MĚSTO CHRUDIM

Věc: Žádost o vyjádření k projektové dokumentaci pro vydání společného územního rozhodnutí a stavebního povolení zakopání horkovodu v ulici Na Ostrově, Chrudim

na Odbor investic jsme od Odboru správy majetku obdrželi žádost společnosti Elektrárny Opatovice, a.s., Opatovice nad Labem, 53213 Pardubice 2, o vyjádření k projektové dokumentaci pro vydání společného územního rozhodnutí a stavebního povolení – CR, HV – Rek. Mezi TB 5081 A TB 5062 – 1. Etapa – rekonstrukce od TB 5081 do TB 5071 (akce: zakopání horkovodu v ulici Na Ostrově, Chrudim) projektované Milošem Cuberkou – Teploprojekt - ateliér ústředního vytápění, Jižní 870, 500 03 Hradec králové 3 na pozemcích v k.ú. Chrudim.

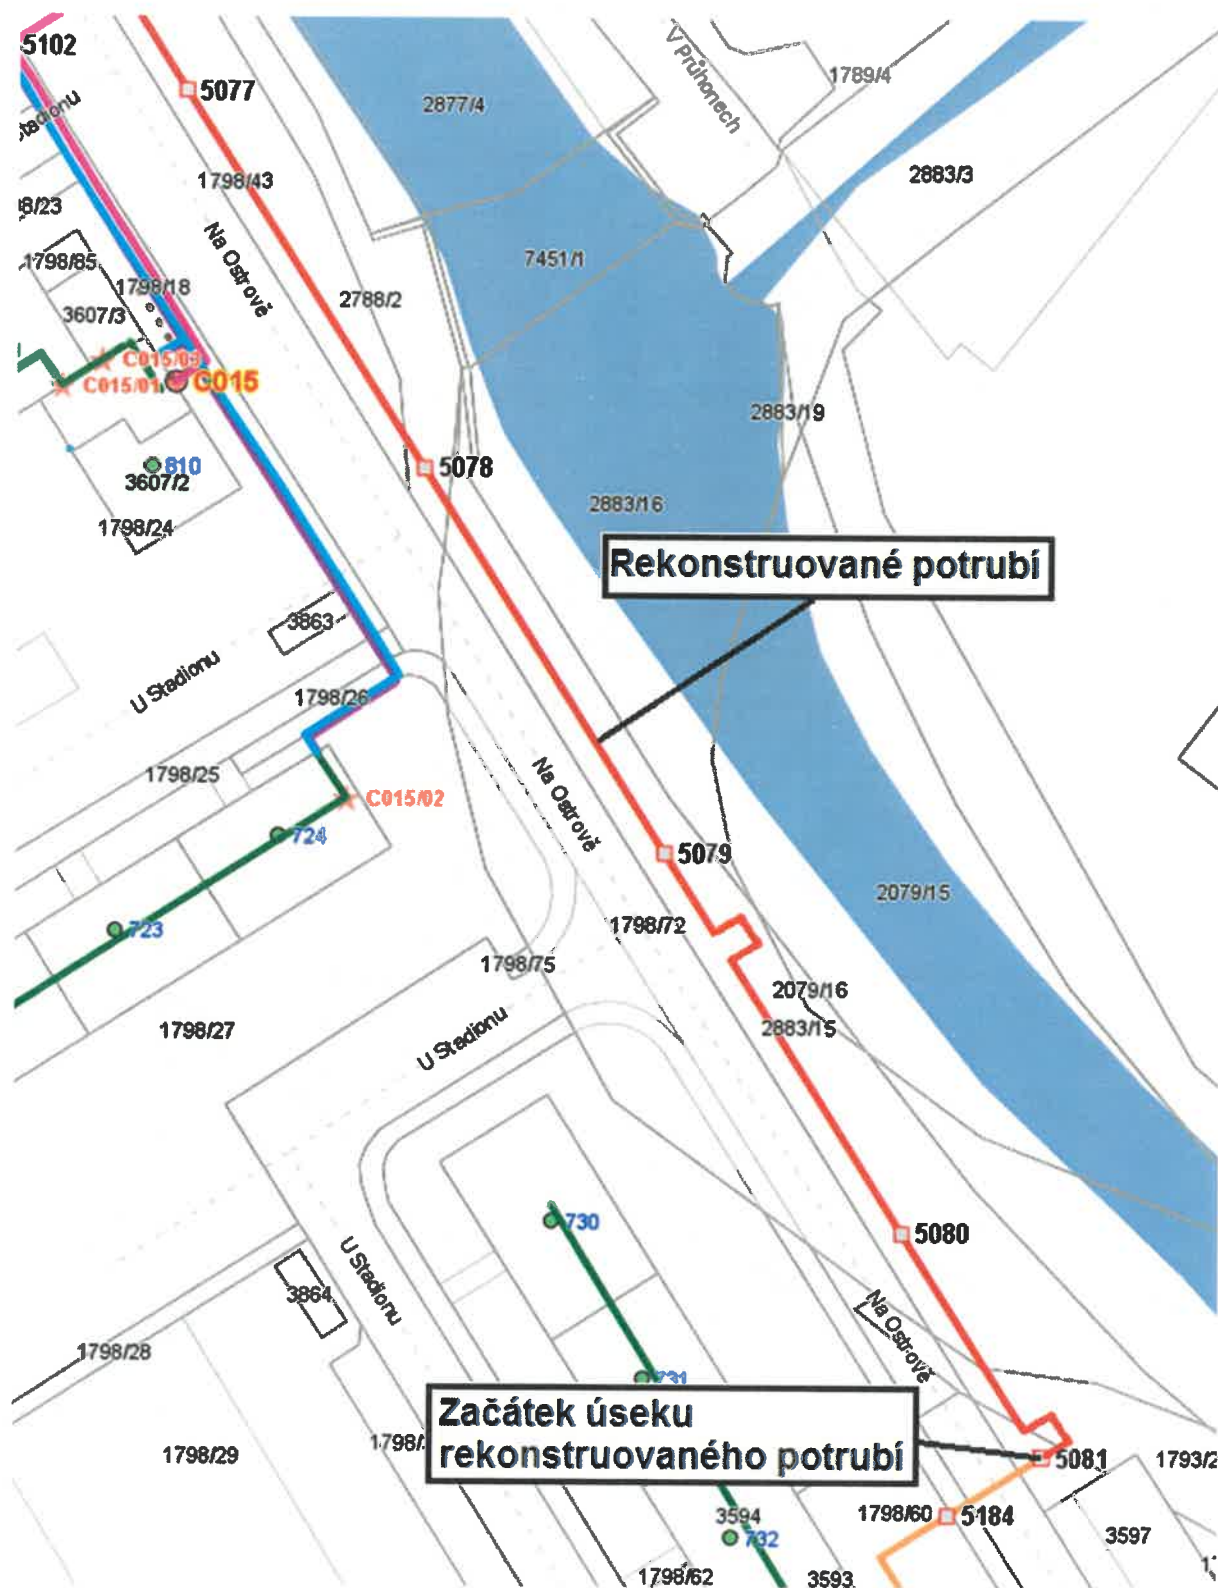
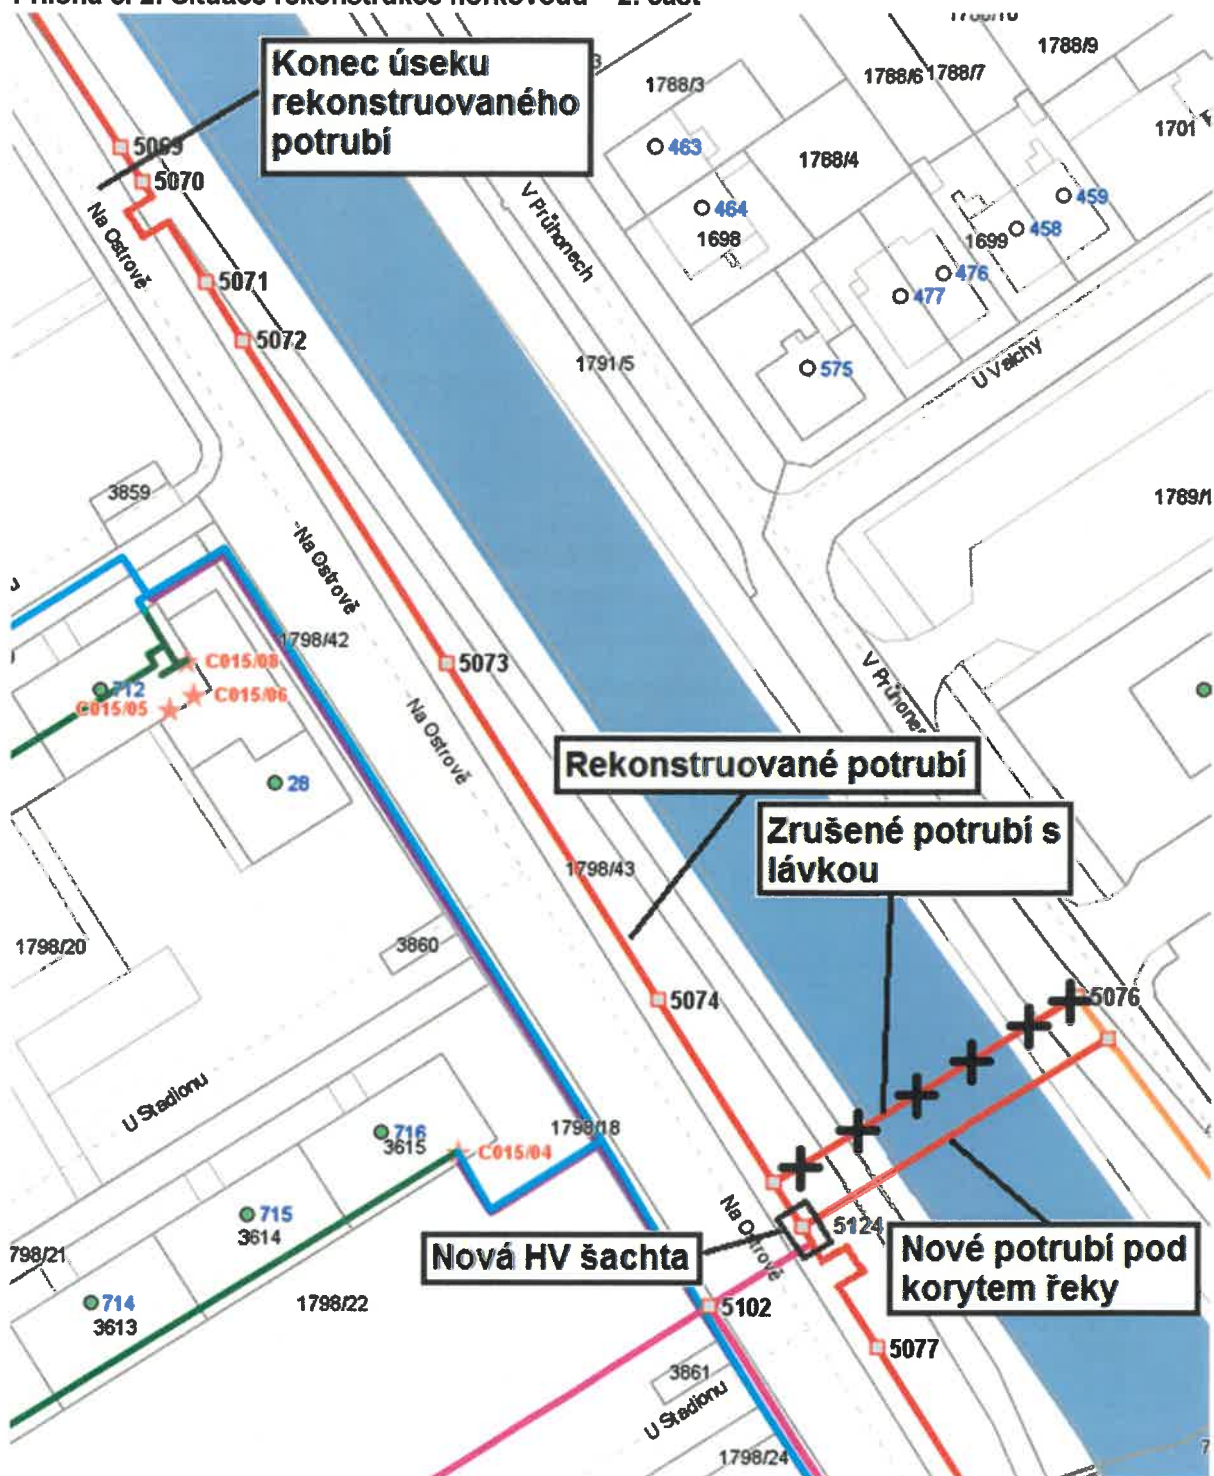
- veškeré práce budou v souladu s normovými a právními předpisy
- bude provedena koordinace všech inženýrských sítí v dané lokalitě
- je nutná koordinace (projektová součinnost) při přípravě PD zakopání horkovodního potrubí v ulici Na Ostrově, Chrudim a projektové dokumentace výstavby sdružené cyklostezky a parkovacích stání zpracovávané projekční kanceláří Ing. Jelínka, Chrudim – po úpravě výšek šachet vzhledem k PD Ing. Jelínka budou situace vráceny ke schválení OJN
- zakopání horkovodu musí být provedeno tak, že hloubka uložení bude s dostatečným krytím pro následné vybudování sdružené cyklostezky a parkovacích stání
- navrhovaná niveleta sdružené cyklostezky a parkovacích stání musí být v koordinaci s výše uvedenou PD.
- výškové a polohové osazení šachet musí být provedeno v součinnosti s úrovní navržené nivelety sdružené cyklostezky a parkovacích stání
